**ПЛИТЫ МОДЕЛЬНЫЕ ЧУГУННЫЕ ДЛЯ ОПОК РАЗМЕРАМИ
В СВЕТУ 1000×800 мм НА ФОРМОВОЧНЫЕ ЛИТЕЯНЫЕ МАШИНЫ
С ПОВОРОТОМ ПОЛУФОРМЫ БЕЗ ДОПРЕССОВКИ**

**ГОСТ
20098—74**

Изменение № 1 ГОСТ 20098—74 Плиты модельные чугуны для опок размерами в свету 1000×800 мм на формовочные литейные машины с поворотом полуформы без допрессовки. Конструкция и размеры

Черт. 1

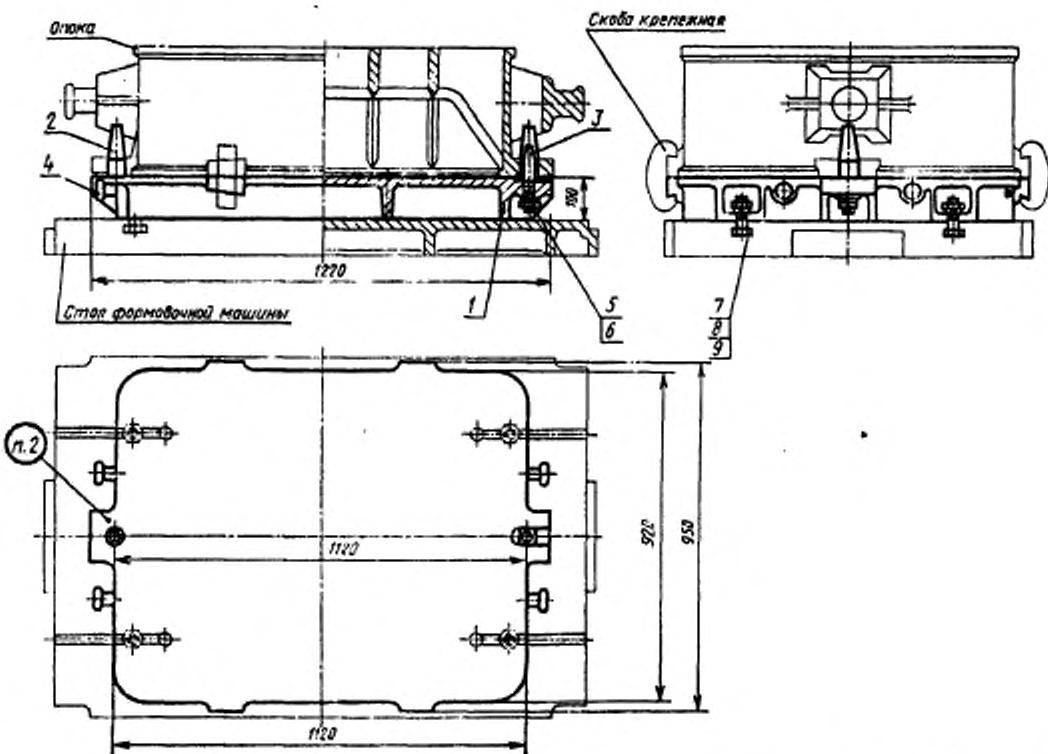
Пункт 1. Чертеж 1. Подрисовочная подпись. Заменить обозначение болта (поз. 7): М20×70.66.06 по ГОСТ 7808—70 на 7002—2585 по ГОСТ 13152—67.

Пункты 1, 3. Чертежи 1, 2. Заменить слова: «Теоретическая масса» на «Масса, не более».

Черт. 2

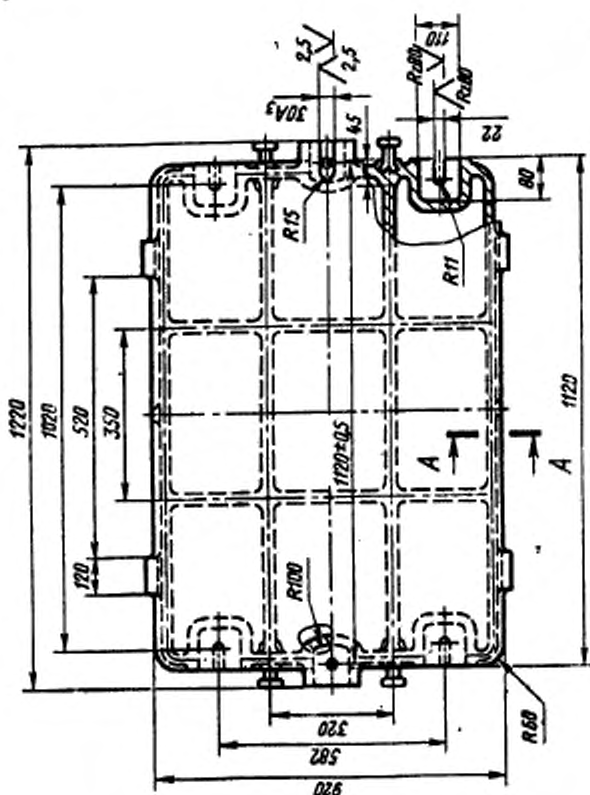
Пункт 3. Чертеж 2. Заменить обозначение: А₃ на Н8;

вид сверху дополнить размером $R16$, как указано на чертеже:
